AVIS
DOSSIER DE PERMIS DE CONSTRUIRE

DOSSIER N° PC 013055 18 00386P0

Nature des travaux : Construction d'un immeuble d'habitation

0021 BD DE TUNIS

PJ : Plan du réseau public de distribution d'électricité indiquant les travaux d'extension nécessaires

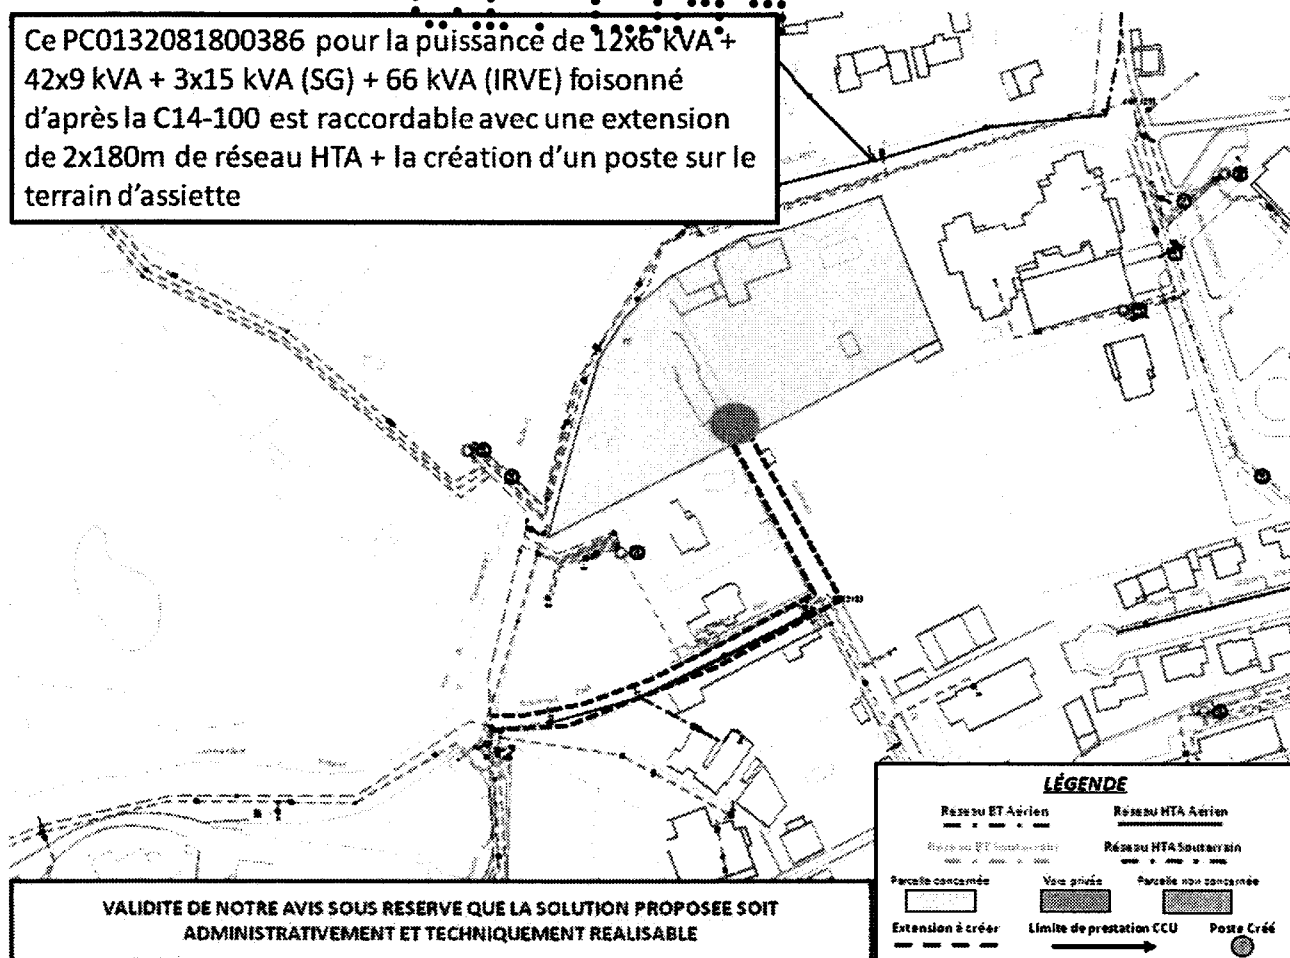
Nous vous demandons d'indiquer sur l'autorisation d'urbanisme que cette opération nécessite la création d'un poste de distribution publique sur le terrain d'assiette de l'opération. Le maître d'ouvrage de l'opération devra se rapprocher d'Enedis afin de définir l'emplacement du poste de transformation et les modalités de financement et de réalisation.

Ce PC0132081800386 pour la puissance de 12x6 kVA + 42x9 kVA + 3x15 kVA (SG) + 66 kVA (IRVE) foisonné d'après la C14-100 est raccordable avec une extension de 2x180m de réseau HTA + la création d'un poste sur le terrain d'assiette

MAIRIE de MARSEILLE
Station de permis de construire
EAU POTABLE

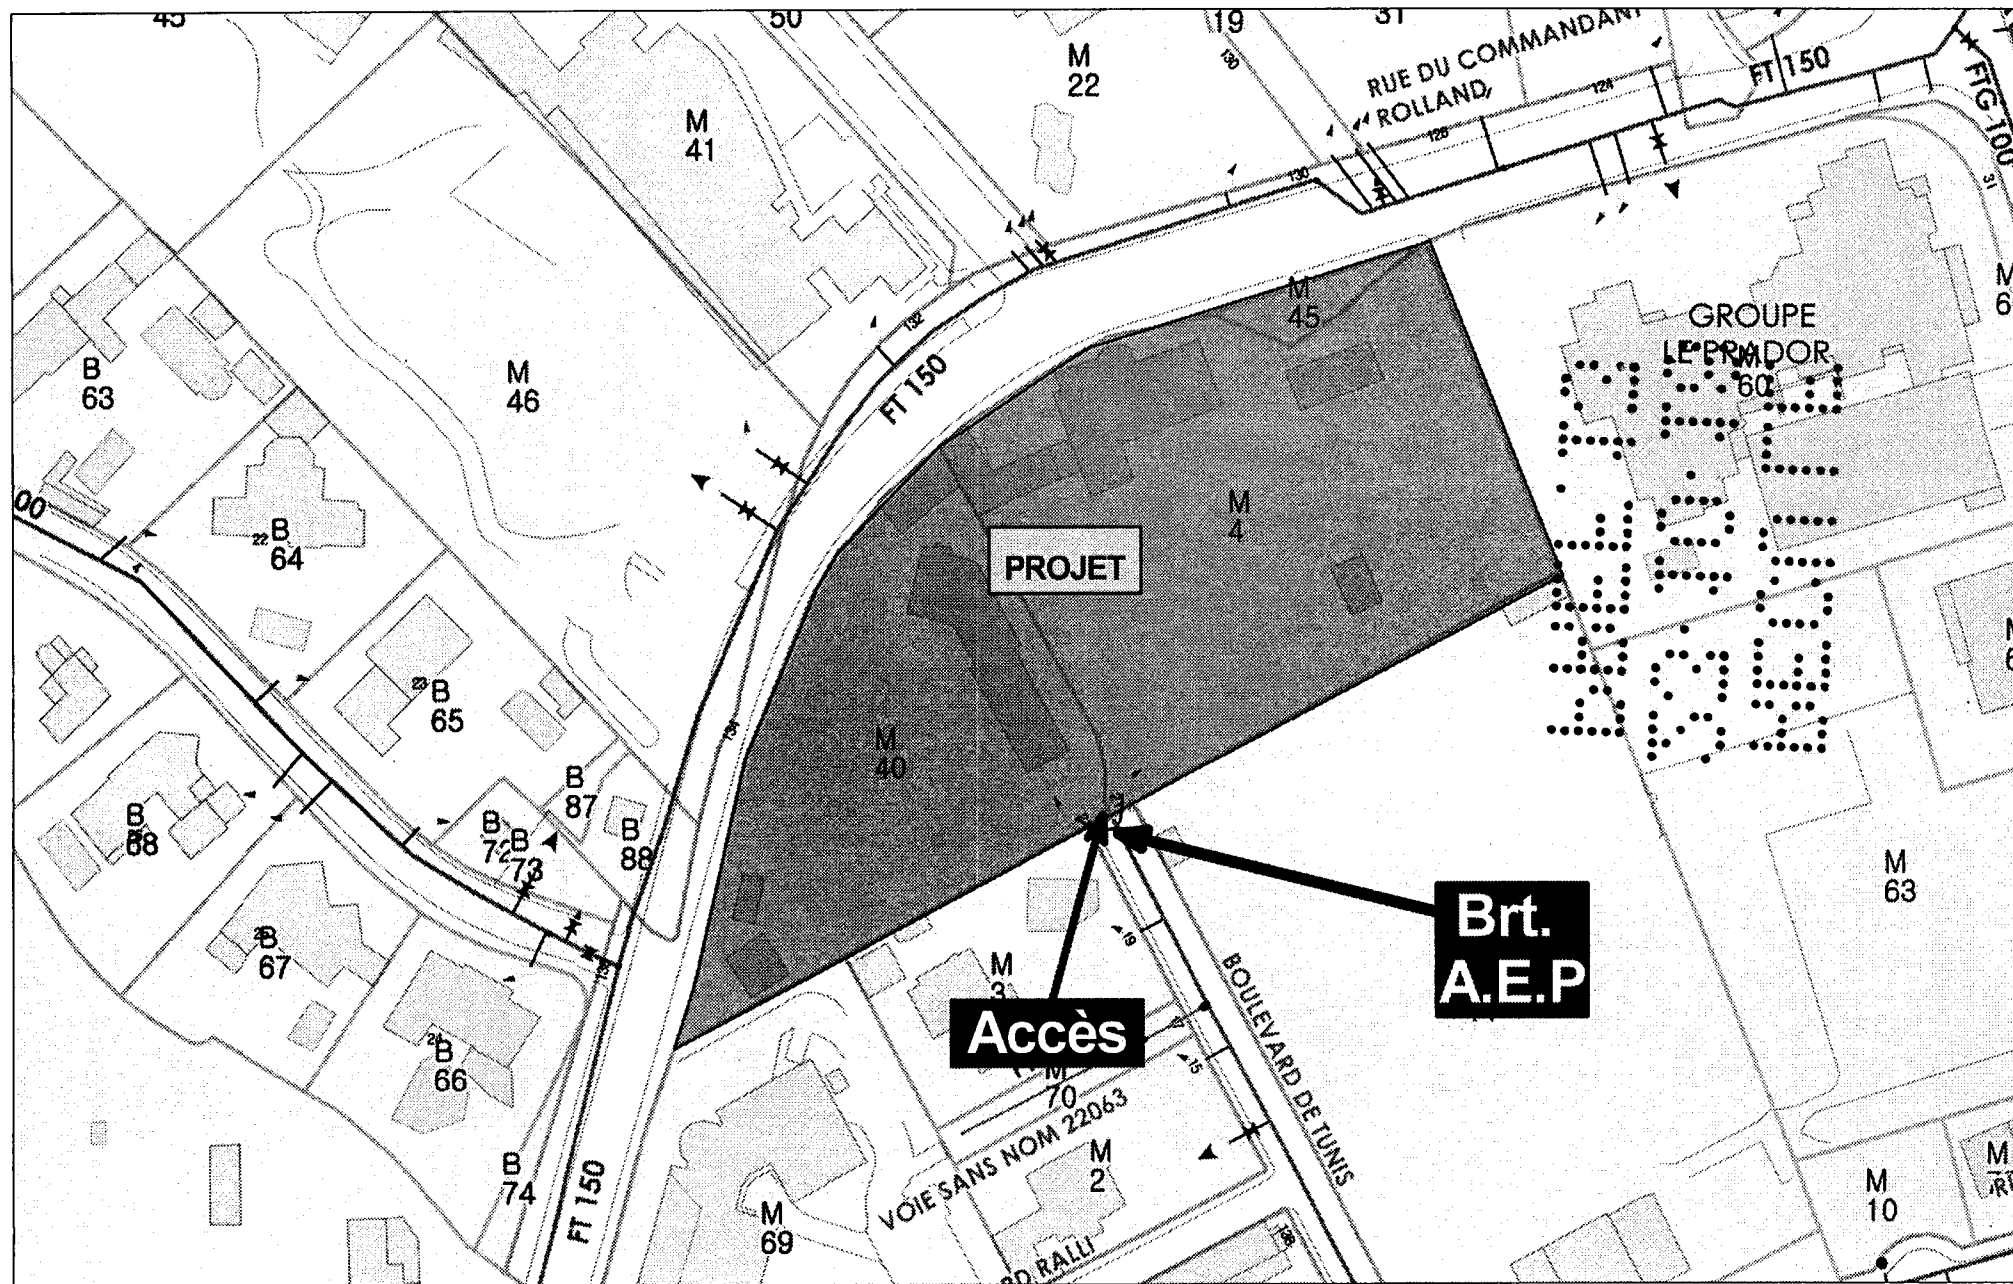
Dans le cadre de l'implantation de ces nouvelles constructions, les travaux d'extension et/ou de renforcement du réseau d'eau potable public qui pourraient s'avérer indispensables du fait d'exigences spécifiques en matière de défense incendie, sont à la charge du pétitionnaire.

BRT à partir de la DN 100 mm BOULEVARD DE TUNIS
